CIRCULAR N° 2

LICITACION PÚBLICA N° 49/2016 - EXPTE. TRE-SOF-SOFS-0004310/2016

**“LICITACIÓN PÚBLICA PARA LA PUESTA EN VALOR INTEGRAL DE ESTACIÓN
RETIRO”.-**

ACLARATORIAS SIN CONSULTAS

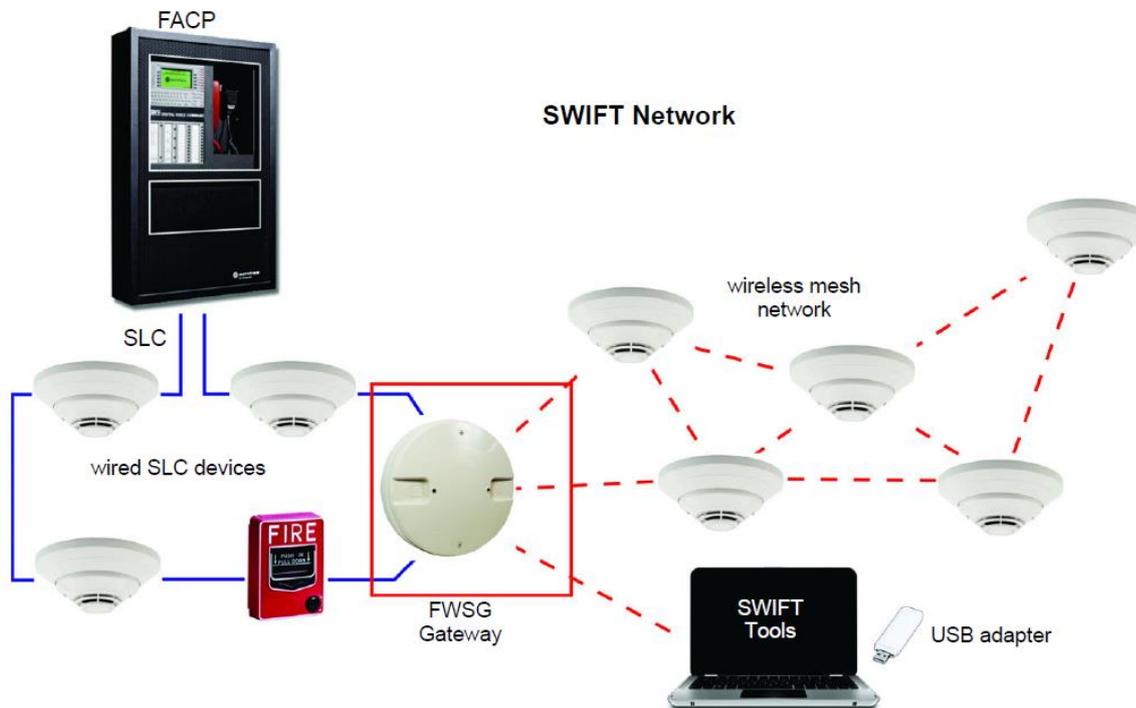
Para poder materializar esta premisa en los locales de planta baja y parte superior del hall, se aclara que se deberán evitar cañerías a la vista e intervención sobre elementos históricos del edificio, por lo cual se deberá considerar un sistema inalámbrico conectado al lazo y central del tipo nfs-3030 NOTIFIER o calidad superior.

En tal sentido, los elementos a considerar serán:

1. DETECTORES INALAMBRICOS FWD-200P o calidad superior.
2. GATEWAYS FWSG o calidad superior.

3. MODULOS FW-MM o calidad superior.
4. TOOL SWIFT WUSB o calidad superior.

Para una mejor comprensión de lo indicado anteriormente, se adjunta una imagen de referencia:
